ПАСПОРТ ДОСТУПНОСТИ
объекта социальной инфраструктуры (ОСИ)
№ 1

Наименование (вид) объекта Учреждения дополнительного образования детей

1.1. Адрес объекта Ростовская область, г. Ростов-на-Дону ул. Днепроvский, 116и

АКТ ОБСЛЕДОВАНИЯ
объекта социальной инфраструктуры к
ПАСПОРТУ ДОСТУПНОСТИ ОСИ

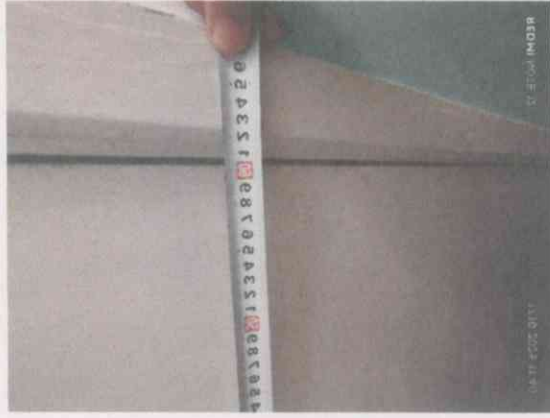
5.1	Туалетная комната	есть		1,2,3, 4	Санитарный узел не отвечает требованиям СП 59.13330.2020 размер не соответствуем минимальным размерам предъявляемым к санузлам МПН отсутствуют поручни, держатели для костылей. Двери 0,6*2,0 м., порог 5 см , что не соответствует нормативным требованиям. Перед дверью отсутствуют тактильно-контрастные указатели. Кнопка вызова персонала	К,О,С,Г,У.	Проведение мероприятий по приведению санитарного узла к требованиям СП 59.13330.2020: размер санитарного узла с правым или левым расположением унитаза 1,7*2,2 м, увеличение дверного проема в свету не менее 0,9 м, устройство поручней, держателя костылей, устройство сантехнического оборудования адаптированного для МПН. Устройство тактильно-контрастных указателей, кнопки вызова персонала.	Капитальный ремонт

Проведение мероприятий по приведению санитарного узла к требованиям СП 59.13330.2020 размер санитарного узла с правым или левым расположением унитаза 1,7*2,2 м, увеличение дверного проема в свету не менее 0,9 м, устройство поручней, держателя костылей, устройство сантехнического оборудования адаптированного для МГН. Устройство тактильно-контрастных указателей, кнопки вызова персонала.
ОБЩИЕ требования к зоне
